**Vorlagennummer:** Mi 062/23-1  
**Vorlageart:** Beschlussvorlage  
**Öffentlichkeitsstatus:** öffentlich

## Stadt Mirow - Bahnhofstraße "Neubau Gehwege und Straßenbeleuchtung" - Durchführungsbeschluss - Richtigstellung

### Richtigstellung:

Auszug Vorplanung A&S GmbH

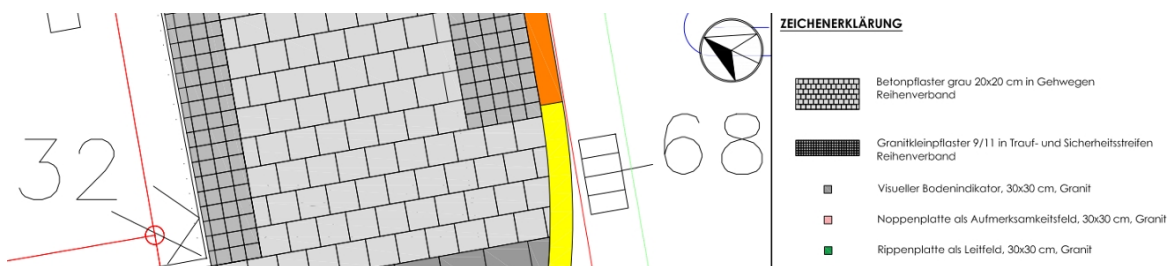
Die Vorplanung zum o.g. Bauvorhaben wurde in der Sitzung des Bauausschusses vom 21.02.2023 durch Herrn Bernhardt, Geschäftsführer der mit der Planung beauftragten A&S GmbH Neubrandenburg, vorgestellt. Zu diesem Zeitpunkt bestand die Planung aus einem Betonrechteckpflaster, ausweislich der Schraffur aus Betonstein 20x10x8 cm.

Im Zuge der Genehmigungsplanung wurde dann auf ein Betonpflaster 20x20x8 cm als Reihenverband gewechselt.

Warum dieser Pflasterwechsel auf ein völlig stadttypisches Format erfolgte, können heute weder der Planer noch Verwaltung nachvollziehen. Diese Planung wurde allerdings mit Beschluss der Stadtvertretung vom 26.09.2026 bestätigt.

Nun gilt es, die ursprünglich in der Anlage zur Beschlussvorlage eingereichte Darstellung zu berichtigen. Richtig ist folgende, bereits in der Sitzung des Bauausschusses vom 21.02.2023 vorgestellte Ansicht der Ausführung:
